MIEUX SE DEPLACER A BICYCLETTE

VELOSQY – antenne du MDB
12 rue Jean Vourc'h
78960 Voisins-le-Bretonneux velosqy@free.fr

Voisins-le-Bretonneux, le 5 mars 2012

Veillez trouver ci-joint nos remarques et questions à propos du dossier pour l'enquête « Pas du Lac » à Montigny le Bretonneux. En vous remerciant par avance de l'intérêt que vous pourrez y porter, nous vous prions de croire, Monsieur le Commissaire Enquêteur, à notre considération distinguée.

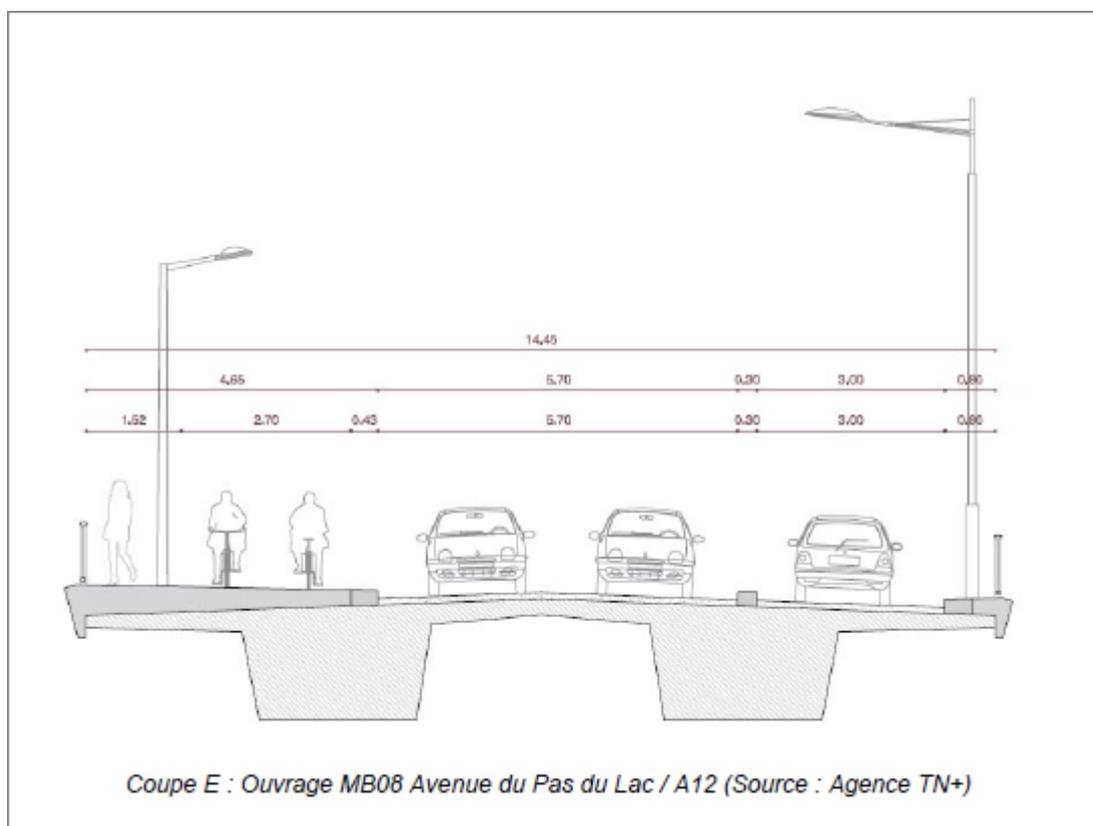
Comme le montre le schéma (cf page 50 du dossier enquête publique rappelé ci dessous) la largeur utile du trottoir se réduit à 1 mètre. Sur la largeur prévue de 1,52 m, l'emplacement du poteau d'éclairage laisse une largeur sans obstacle de 1m . Cette largeur n'est pas conforme à la législation et encore moins à la recommandation AFNOR.

Les décrets n° 2006-1657 et 2006- 1658 du 21 décembre 2006 et l'arrêté du 15 janvier 2007 relatifs à l'accessibilité de la voirie et des espaces publics imposent une largeur minimale de trottoir de 1,40 m libre de tout obstacle. Cette largeur est de 1.80 m au minimum dans la recommandation de l'AFNOR (fascicule P 98-350).

La largeur recommandée par le CERTU pour une piste cyclable bidirectionnelle est de 3,00m. La largeur prévue est de 2,70 m seulement.

La piste n'est pas clairement différenciée (pas de séparation)

Le schéma du dossier coupeE ouvrage MB08 montre bien qu'une seule personne peut passer à la fois sur le trottoir dans un goulet d'étranglement de 1 mètre.

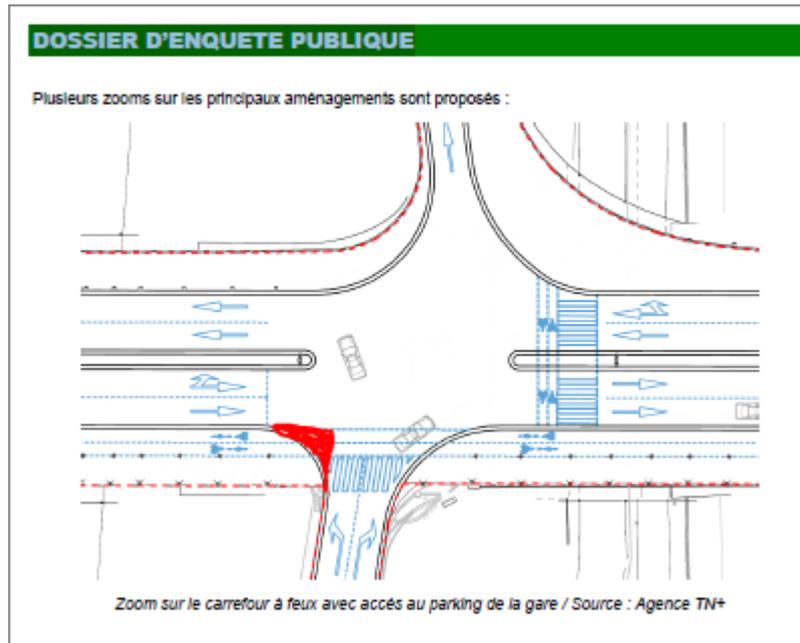
Le carrefour à feu comporte un trottoir arrondi ; le trottoir peut être agrandi pour réduire la largeur de traversée piétons et cyclistes et ainsi améliorer la sécurité, cf en annexe.
